Vec: Oznámenie o vykonávaní stavebných prác v rozpore s odovzdaním projektom na stavebné povolenie. (dokumentáciou za účelom vydania stavebného povolenia)

Týmto Vám oznamujem, že na stavbe „SO-01 Rekonštrukcia strešnej konštrukcie mestskej plavárne" p.č. 6040/208 v kat. území Močenok sa vykonávajú stavebné práce v rozpore s odovzdaním projektom na stavebné povolenie.

Obrázok 1 Tlačená zvislica – podozrivo malý prierez - 1

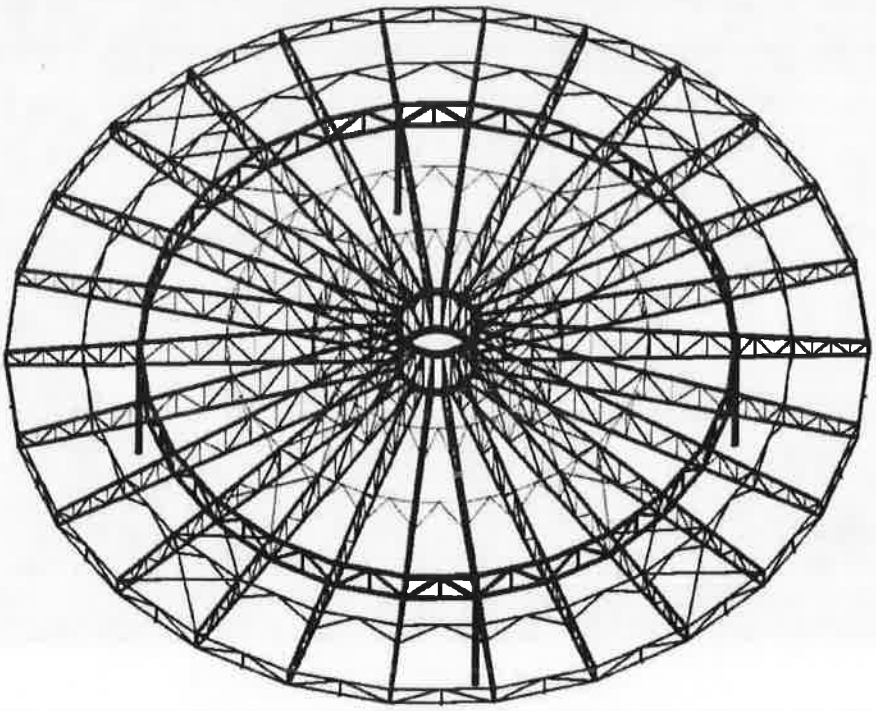
Na základe verejne dostupných informácii (internetový článok):
https://sala.dnes24.sk/galeria/nova-strecha-plavarne-v-sali-101015/fotografia-3?articleId=420653&fbclid=IwAR21fK3tdceHu8mizEy4ssPB6CJiTr39uAZj9JDu68JQCWGSZ2mn_ehQT_k
na stavbe je už namontovaná nová nosná konštrukcia oceľovej strechy. **Z fotiek je evidentné že vyhotovená konštrukcia je v rozpore s odovzdaným projektom, nami**

odovzdaná nosná konštrukcia bola zmenená, bolo zasiahnuté do statiky, autor projektu o zmenách nebol oboznámený.

Obrázok 2 Tlačená zvislica – podozrivo malý prierez – 2

Obrázok 3 Excentricky tlačený stĺp – 1

Obrázok 4 Excentricky tlačený stĺp – 2

Obrázok 5 Vynechané stuženie spodných pásov

Mám podozrenie hraničiace s istotou, že hore uvedené nosné konštrukcie nevyhovujú na medzný stav únosnosti a medzný stav používateľnosti.

Na základe mojich skúseností s podobnými konštrukciami hodnotím stav tejto konštrukcie za havarijný a život ohrozujúci.

Preto navrhujem stavebnému úradu aby konal v zmysle § 88a ods.1 Zákona č. 50/1976 Zb v znení neskorších predpisov, pozastavil stavebné práce a uzavrel stavenisko pokiaľ sa vykonávacím projektom s dielenskou dokumentáciou, podloženým podrobným statickým výpočtom, nepreukáže odolnosť a stabilita uvedenej konštrukcie.
